Datum:	Uw kenmerk:	Ons kenmerk:	Behandeld door:
3 juni 2021	20200556 / OLO: 5842009	2021024719/2021071921	De heer M.W. Schutte
Onderwerp:			Doorkiesnummer / e-mail:
Vergunning			(0344) 64 94 94 / M.Schutte@wsrl.nl

Op 22 februari 2021 hebben wij uw aanvraag ontvangen. De aanvraag betreft het aanbrengen van een tijdelijke dam met duiker, het verleggen van twee persleidingen, het aanleggen van vrij verval riolering en het verwijderen van twee persleidingen ter plaatse van de Oudkerkseweg te Giessen-Oudekerk, nabij dijkpaalnummer GI034.

Project: Ontwikkeling OBS
te Giessen-Oudekerk

Onderdeel: Situatie te maken werk
Bouwrijp inclusief riolering

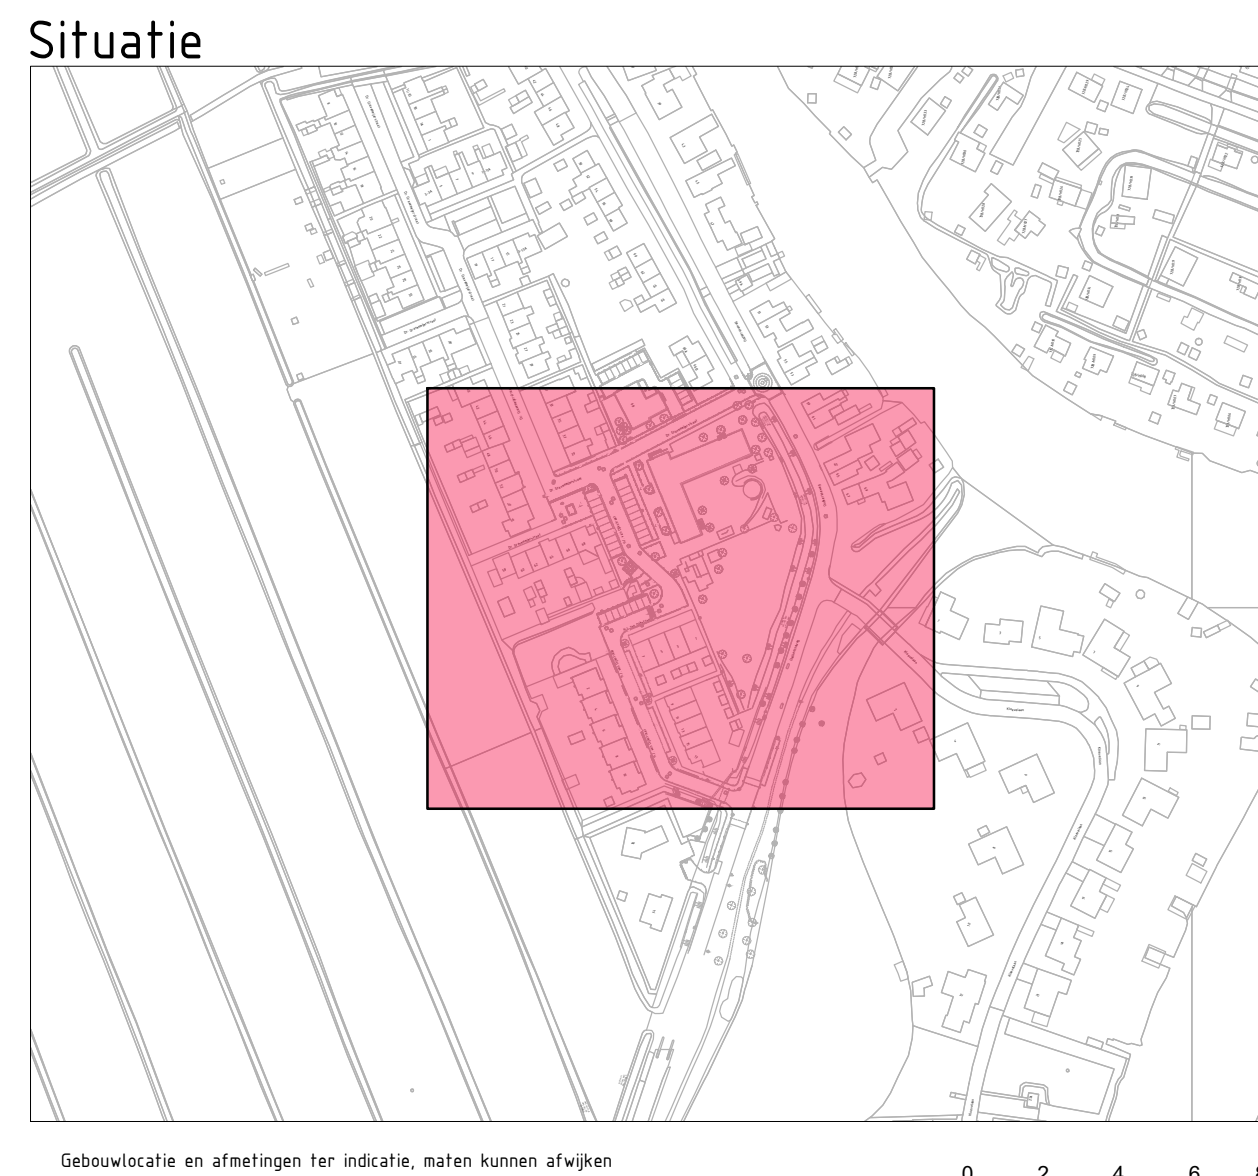
- 1.5 Het werk moet worden uitgevoerd conform de tekeningen:
1. tekening situatie te maken werk; bouwrijp inclusief riolering
 2. tekening situatie te maken profielen

- In laatstgenoemde beleidsregel is onder meer bepaald dat een op-/afrit (bedrijfsmatig) in de beschermingszone van de waterkering maximaal 4,5 meter mag zijn met een berm van 0,50 meter aan beide zijden.

- De onderhavige aanvraag is echter gericht op op-/afrit van 5,00 meter breed en een berm van 1,00 meter aan beide zijden
- Aangezien de aanvraag op dit onderdeel in strijd is met de door ons vastgestelde beleidsregel, is onderzocht of er in dit geval zwaarwegende belangen of omstandigheden aanwezig zijn die een afwijking van de beleidsregel kunnen rechtvaardigen.

- Hierbij is vastgesteld dat er een op-/afrit van minimaal 5,00 meter nodig is ten behoeve van het bouwverkeer in het kader van Nieuwbouwplan 'Ontwikkeling OBS' om zo op de bouwlocatie te kunnen komen.
- Daarnaast is de op-/afrit van tijdelijke aard waardoor deze na afronding van de werkzaamheden verwijderd dient te worden.
- Op basis van de hiervoor genoemde feiten en omstandigheden concluderen wij dat de aanvrager in dit geval door een strikte toepassing van de beleidsregel onevenredig in zijn belangen zou worden geschaad.
- Er is daarom voldoende reden om van de beleidsregel af te wijken, mits de onder deel 1 genoemde voorschriften worden nageleefd.

Principetekening 1: Kwelschermen

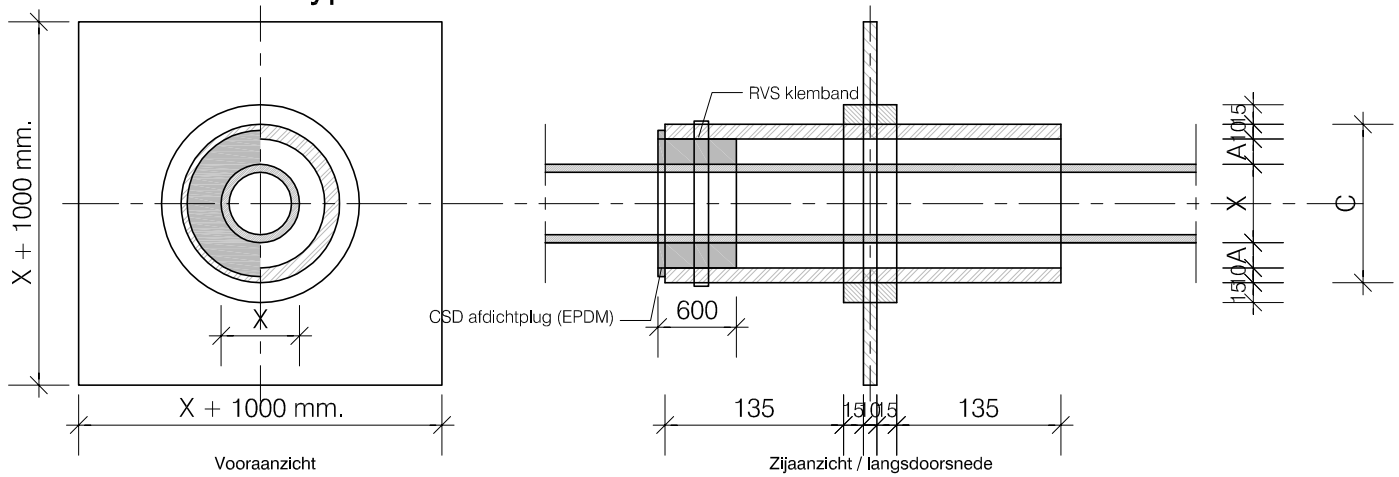
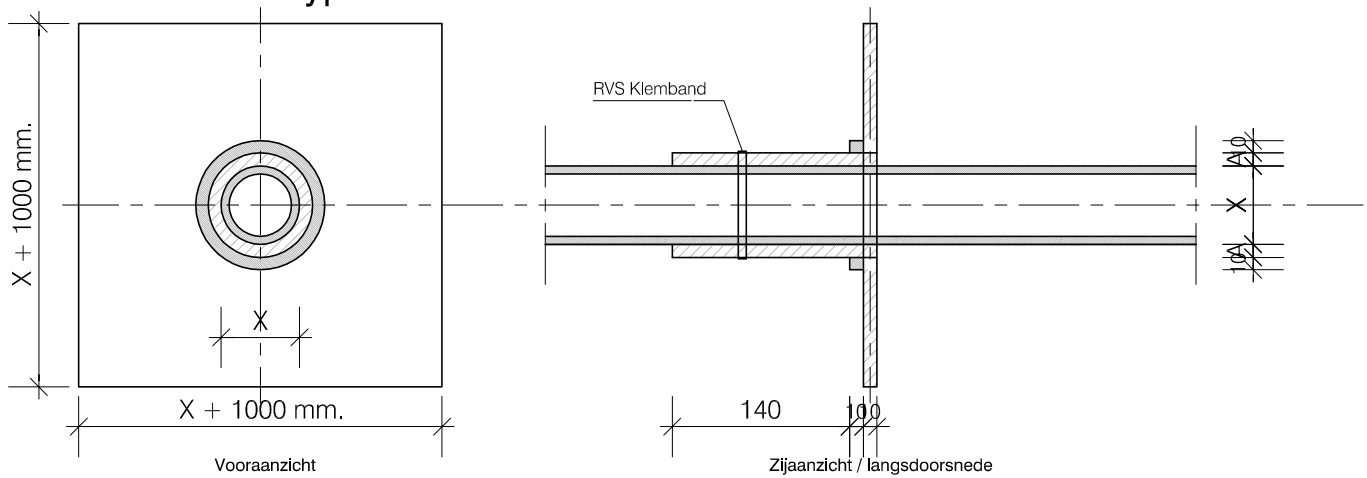
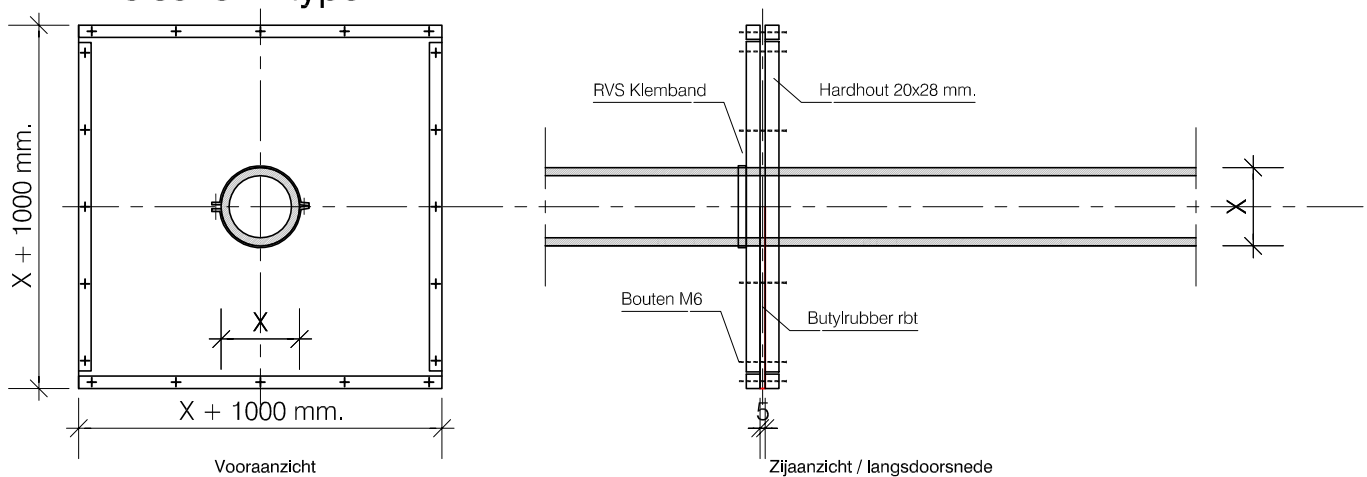
- 2.19 Ter plaatse van de buitenkruinlijn van de waterkering moet een kwelscherm worden aangebracht met een minimale afmeting van 0,50 meter rondom de leiding.

- 2.20 Het ontwerp van het kwelscherm moet voldoen aan de bij dit besluit behorende principetekening 1.
- 2.21 De rioleringleiding moet worden samengesteld uit buizen en hulpstukken van hoogwaardig PVC, HPE of MPE, waarbij de leidingkoppelingen moeten zijn voorzien van rubberen afdichtingsringen.

Principetekening 12: dam met duiker in B- of C-water

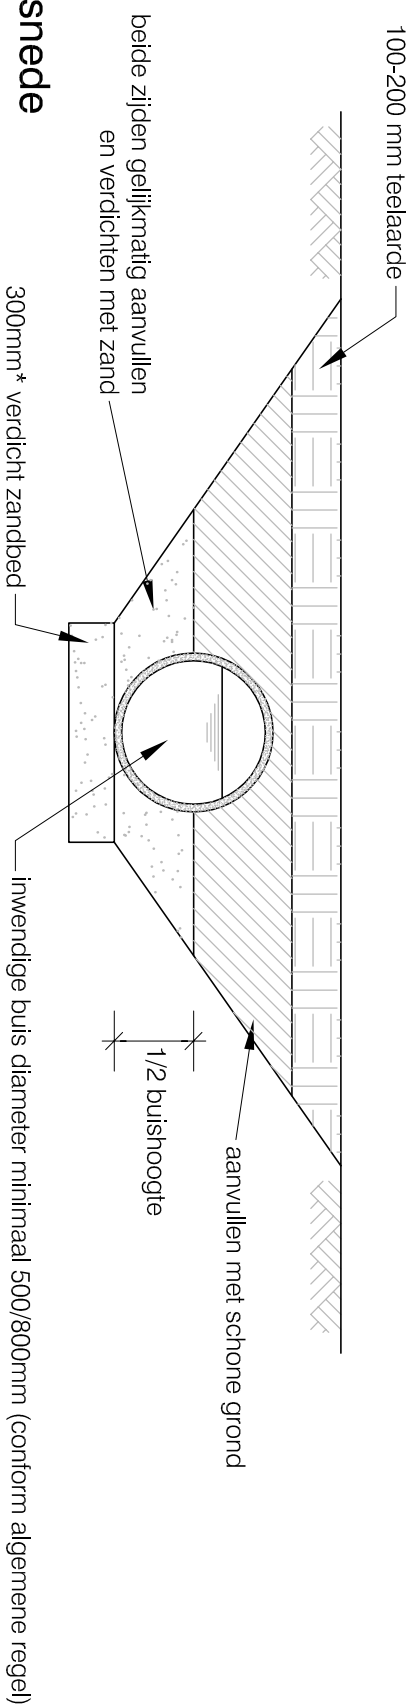
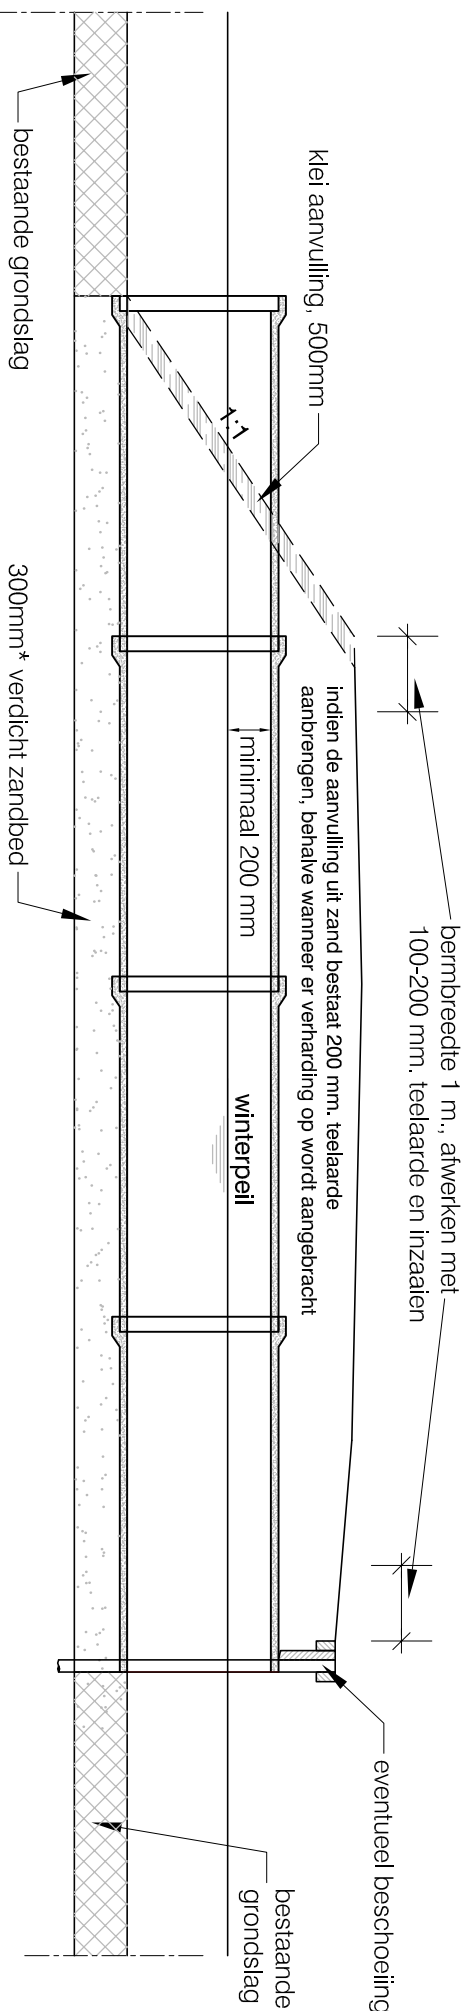
- 2.49 De duiker moet worden gelegd op een verdicht zandbed van 0,30 meter of gelijkwaardig met de binnenonderzijde van de buizen op een hoogte van NAP -2,15 meter. Voorafgaand aan het plaatsen van de duiker moet de hoogtemaat door de toezichthouder zijn goedgekeurd.

- 2.50 De duiker moet zijn samengesteld uit betonnen buizen van het type MS of gelijkwaardig materiaal en moet daarnaast voldoen aan de NEN 7126 en van kwaliteit I zijn.

- 2.51 De dam met duiker moet worden aangebracht zoals op principetekening 12 is aangegeven.
- 2.52 De duiker moet voldoen aan de volgende afmetingen:
- inwendige buisdiameter minimaal 500 millimeter;

- totale maximale buislengte 14,40 meter.
- 2.53 De duikerbuizen moeten in een rechte lijn in het midden van het water (de watergang) worden gelegd en waterdicht op elkaar worden aangesloten.

- 2.55 De onderzijden van de uiteinden van de duiker mogen niet uitsteken in het water.
- 2.56 De aanvulling van de dam moet vanaf het zandbed tot halverwege de buishoogte worden gemaakt van zand, daarna van gebiedseigen grond tot 0,20 meter boven de bovenkant van de duiker en vervolgens grond, zand of verharding.
